Notulen

Datum	10 oktober 2023	Eigenaar	[REDACTED]
Kenmerk/ID		E-mailadres	[REDACTED]@prorail.nl
Onderwerp	Toetsing DO BBL RTG	Telefoonnummer	
Bijlage(n)		Afdeling	
Aanwezig	[REDACTED], [REDACTED] [REDACTED], [REDACTED]		
Afwezig			
Gasten

Huidig DO tekening:

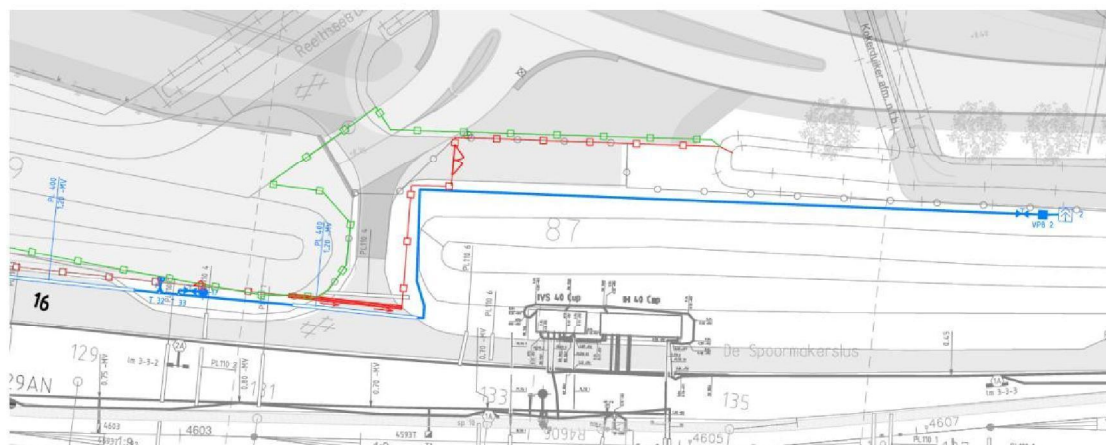
In het rood het nieuwe hekwerk van ProRail, in groen het bestaande hekwerk wat verwijderd/verplaatst wordt. Wenselijk zou zijn als de oostelijke draaipoort meer naar het oosten verplaatst zou worden zodat er meer ruimte is bij het keren en inrijden.

- Gezien het keren bij de oostkant neemt [REDACTED] contact op met de provincie. Mogelijk een gezamenlijk overleg wenselijk met alle partijen.
- Mogelijk daarmee ontwerp van RTG/Provincie beperkt aanpassen en mogelijk ook deel van hekwerk ProRail.

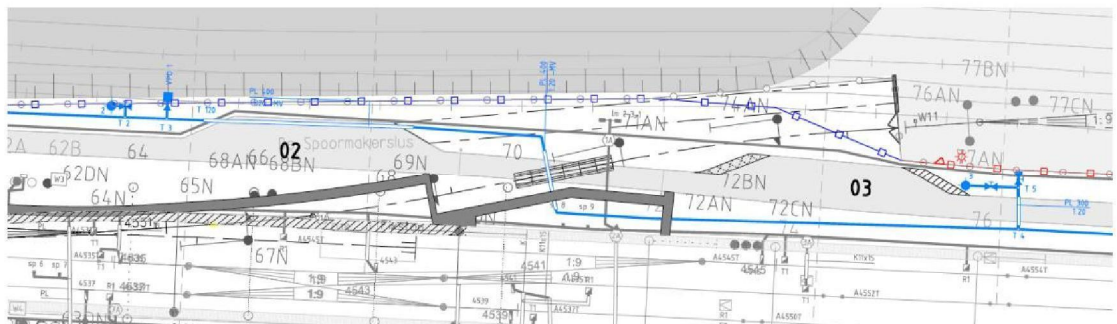
Tussen 2-3: Gezien de situatie aldaar is de reden de lokale inpassing. Op de tekening in het blauw van links naar rechts, hydrant 2, daarnaast het vulpunt en na het aansluitspoor hydrant 3 en de 1^{ste} aftakking naar de terminal toe.

- Redelijk complex: vanaf parkeerhaven 2 gaat ook nog een aftakking komen naar de terminal toe/langs het aansluitspoor. Die weg is bedoeld als 2^{de} optie om altijd de

terminal te kunnen benaderen, aan oostkant wordt de bestaande weg aangepast. Parkeerhaven 3 is in dit ontwerp naar rechts geschoven gezien het beoogde spoor. Makkelijkste oplossing is wellicht parkeerhaven 2 naar rechts verschuiven voor 25 m, maar de doorgang/aftakking naar de terminal komt dan in geding.

- Andere optie is wellicht een kleine parkeerhaven 2 aan de linkerkant van hydrant 2 te realiseren, hydrant 2 25 meter naar rechts verschuiven en de aftakking is dan wel goed mogelijk. De vraag is ook wat is het beoogde gebruik van de parkeerhavens, als ik het goed heb, heb je vooral bij de vulpunten parkeerhavens nodig.

Toevoeging VGGM: (de 'parkeerhavens' zijn de opstelplaatsen van de ingezette brandweervoertuigen, zodat voor overige voertuigen een obstakelvrije rijbaan overblijft. De brandweervoertuigen kunnen hier water afnemen, voor zover nodig op voldoende druk brengen en via een slangenleiding naar de straalpijpen transporteren.

Het personeel kan vanaf de (zuidelijke) calamiteitenweg via een poort in het hekwerk bij elke opstelplaats de terminal betreden)

Tussen 15-16:

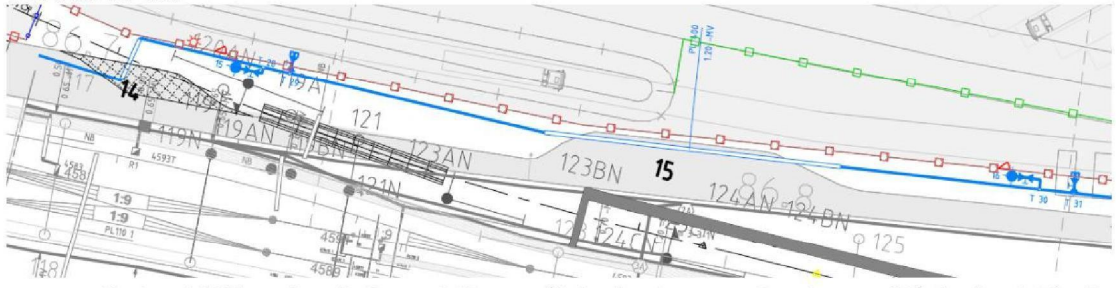
- Hydrant 15 is net na het aansluitspoor (linkerkant van parkeerhaven 15), hydrant 16 zit niet dicht in de buurt van een parkeerhaven. Hydrant 16 zou 10 meter naar links verschoven moeten worden. Dat moet ook prima kunnen lijkt mij. Is het noodzakelijk om een wagen bij een hydrant te kunnen plaatsen? Dit zijn afname hydranten.

Toevoeging VGGM: Het benodigde water wordt door het brandweervoertuig op voldoende druk gebracht en vervolgens via een slangenleiding vanaf het brandweervoertuig getransporteerd naar de incidentlocatie.
